# Черепица ОНДУЛИН

По сравнению с листом Ondулин SMART, при монтаже Черепицы ОНДУЛИН, появились некоторые отличия.

Новый вид кровли - Черепица ОНДУЛИН

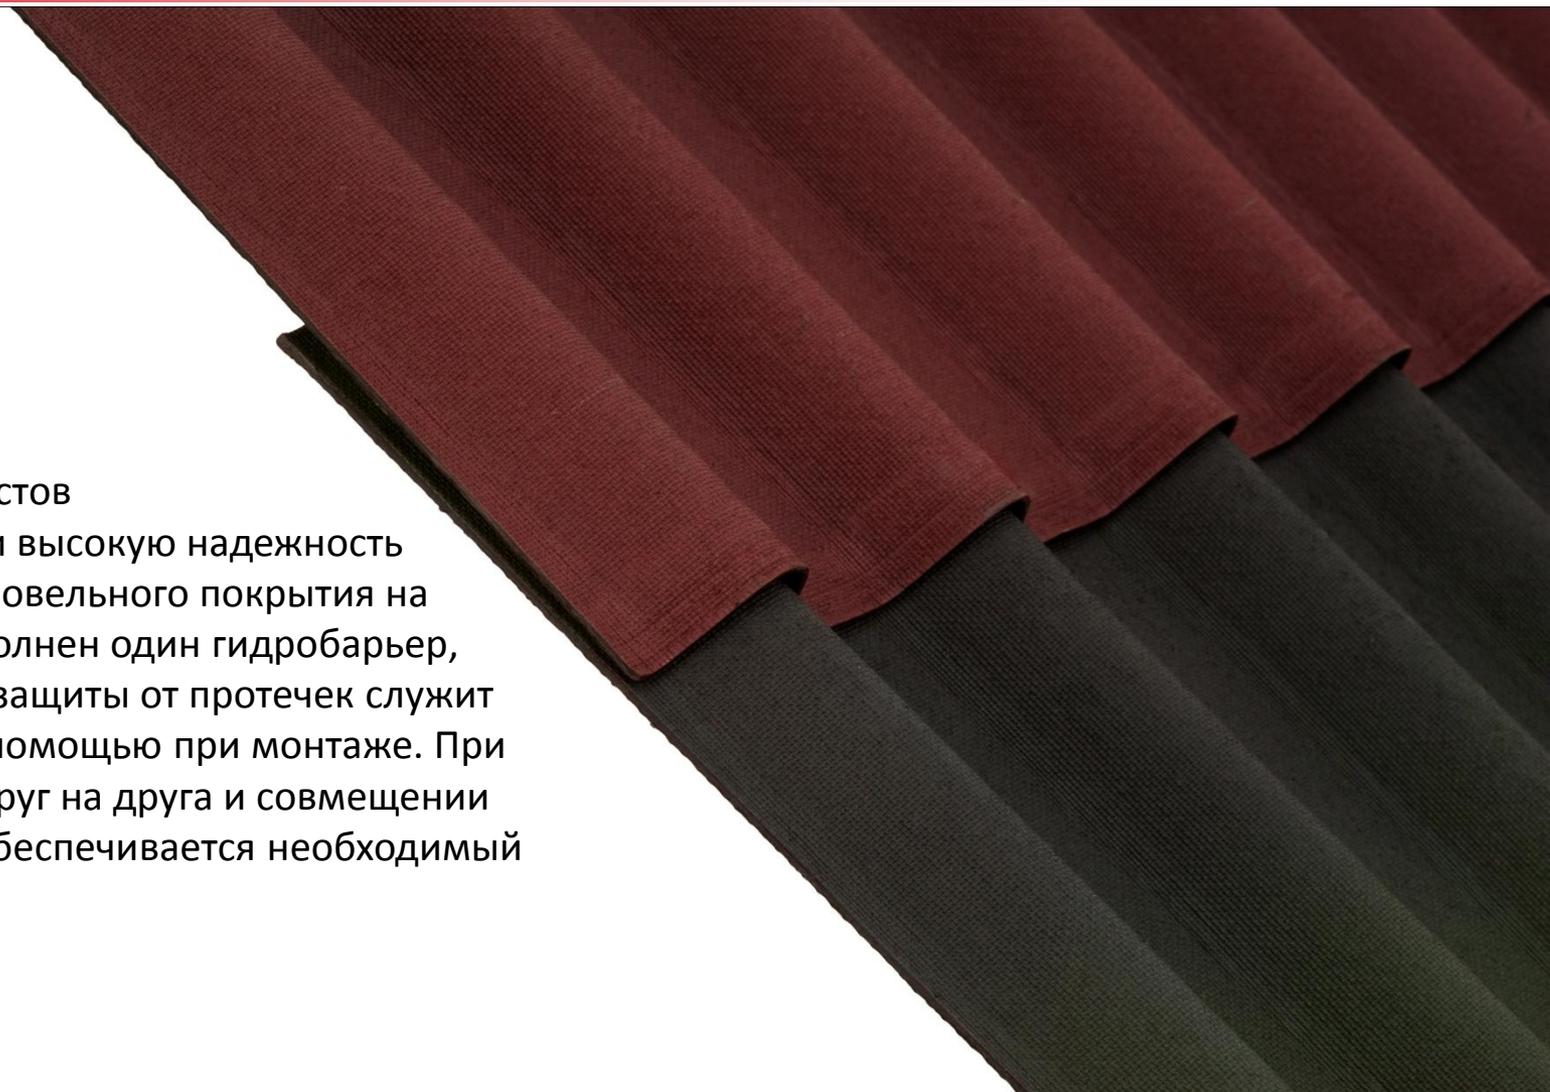
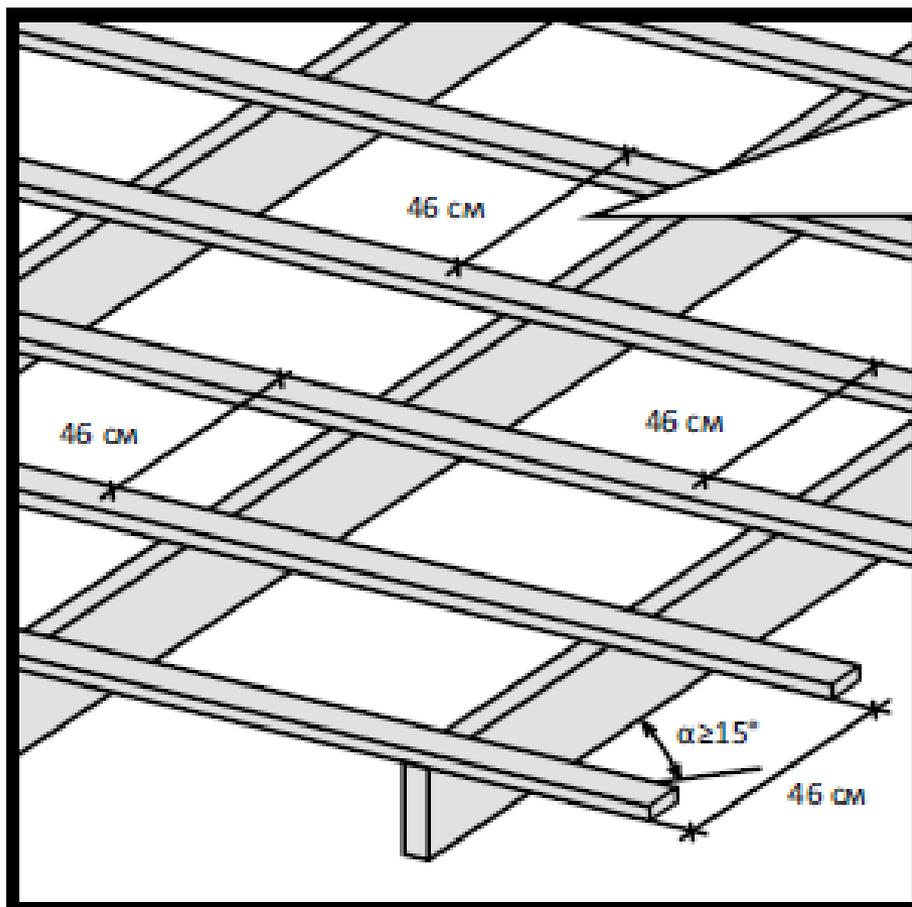
Листы Черепицы Ондулин монтируются, ориентируясь надписью «**верх**» в сторону конька.  
При этом надпись перекрывается верхним листом при монтаже следующего ряда.

Ондулин СМАРТ и высокую надежность гидроизоляции кровельного покрытия на новых листах выполнен один гидробарьер, который помимо защиты от протечек служит дополнительной помощью при монтаже. При нахлесте листов друг на друга и совмещении гидробарьеров, обеспечивается необходимый нахлест 12 см.

При угле наклона крыши от  $15^\circ$  (уклон от 1/4) делается обрешетка из доски или бруса с интервалом 46 см.

# Конек для Черепицы Ондулин

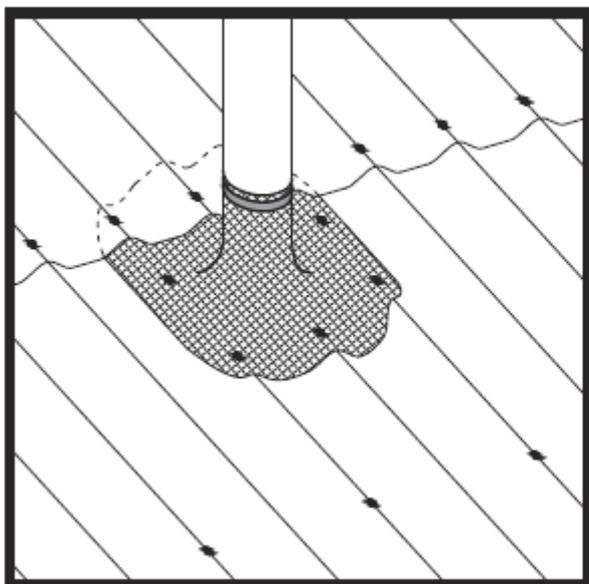
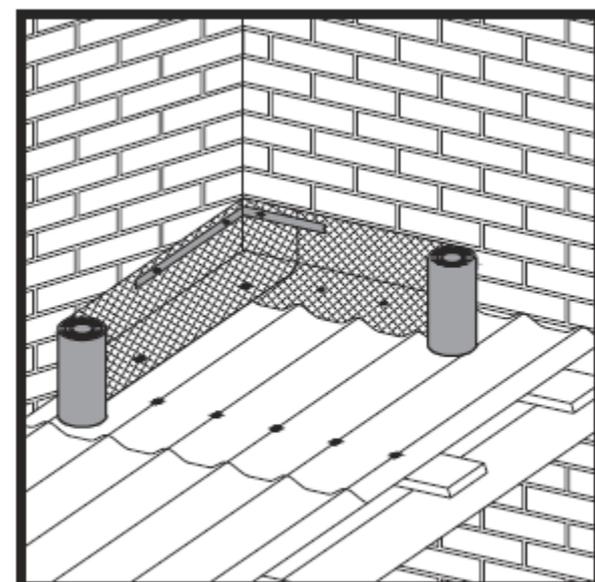
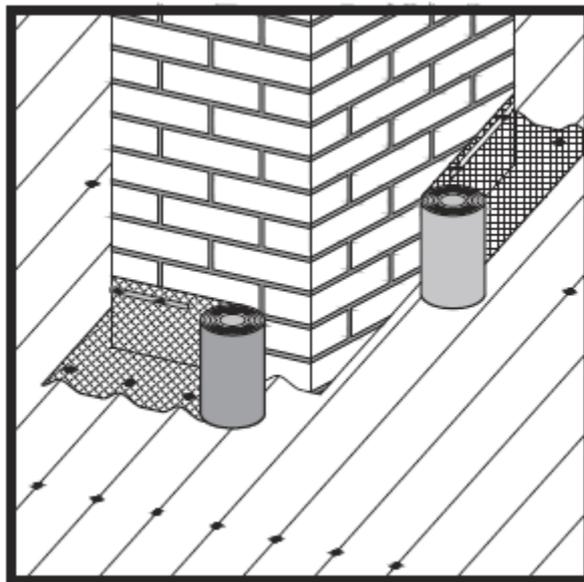
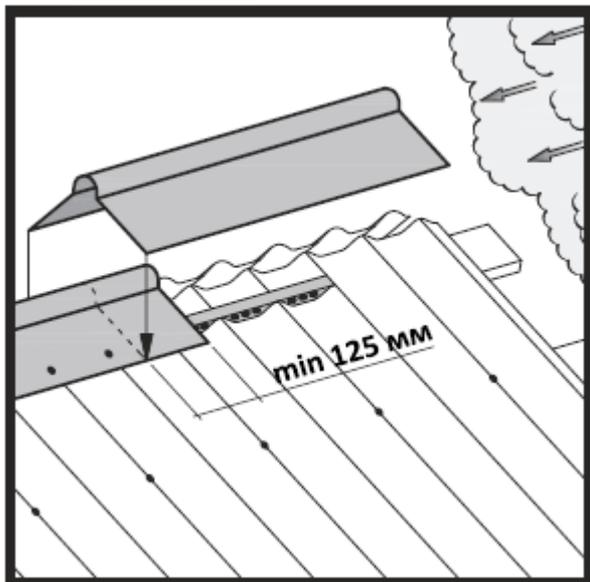
Конек для Черепицы Ондулин имеет те же технические параметры, что и основной конек, однако он дополнительно тонируется темной краской, чтобы соответствовать по дизайну Черепице Ондулин.
